CE-427-2025-264 *septiembre 15 de 2026.*

Ref. CTO DE OBRA 427-2025 "REPARACIONES LOCATIVAS EN EL ACCESO PRINCIPAL A LA EDIFICACIÓN INCLUYENDO LA ZONA CORRESPONDIENTE A LA ROSA DE LOS VIENTOS Y LA OPTIMIZACIÓN DEL SISTEMA DE CONSERVACIÓN DOCUMENTAL Y LOS COMPONENTES TÉCNICOS CONEXOS DE LOS DEPÓSITOS DEL BLOQUE NORTE DE LA SEDE CENTRO DEL AGN"

ASUNTO: Solicitud de aclaración y definición técnica sobre la interconexión de redes eléctricas, iluminación y HVAC al interior de los depósitos – Alcance al correo emitido el 14 de mayo 2026 (Contrato de Obra No. 427-2025).

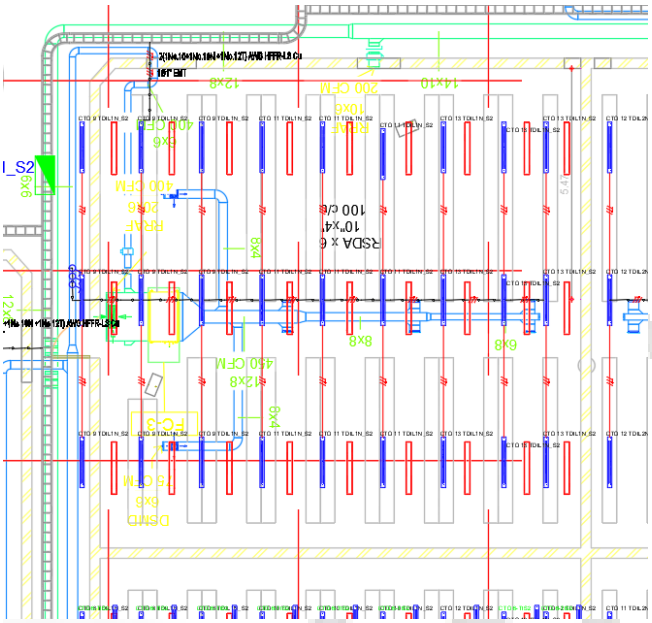
1. **Interferencias en Frentes de Desmonte:** Al intervenir las zonas actuales de desmonte, la ausencia de un esquema claro de cohabitación e interconexión entre las bandejas, ductos y canalizaciones de iluminación, fuerza y HVAC impide definir con certeza qué elementos deben retirarse en su totalidad y cuáles deben protegerse o adaptarse para la nueva infraestructura.

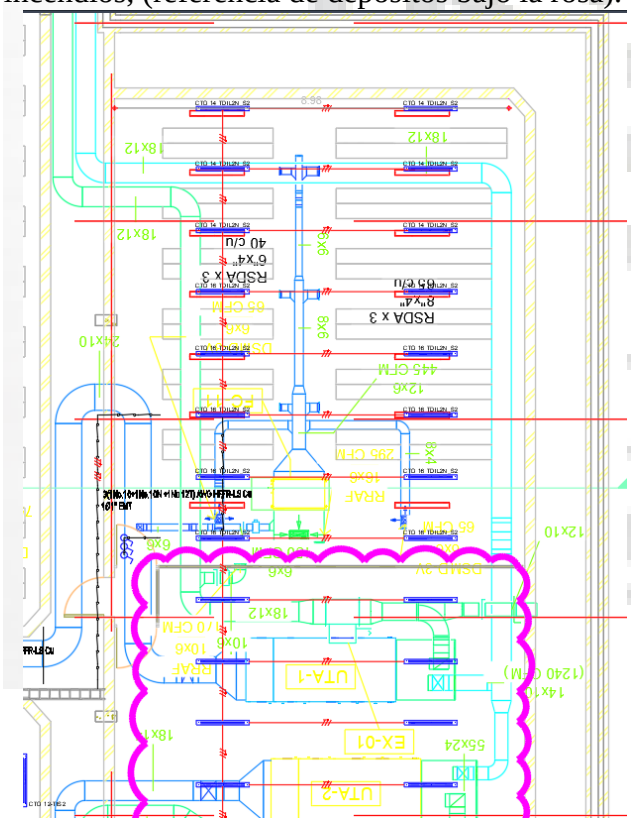
Referencia línea de lámparas central contra ubicación de línea central de fancoild, en el mismo espacio se desenvuelve la red de salida de emergencia y la red de detección de incendios, (referencia de depósitos bajo la rosa).
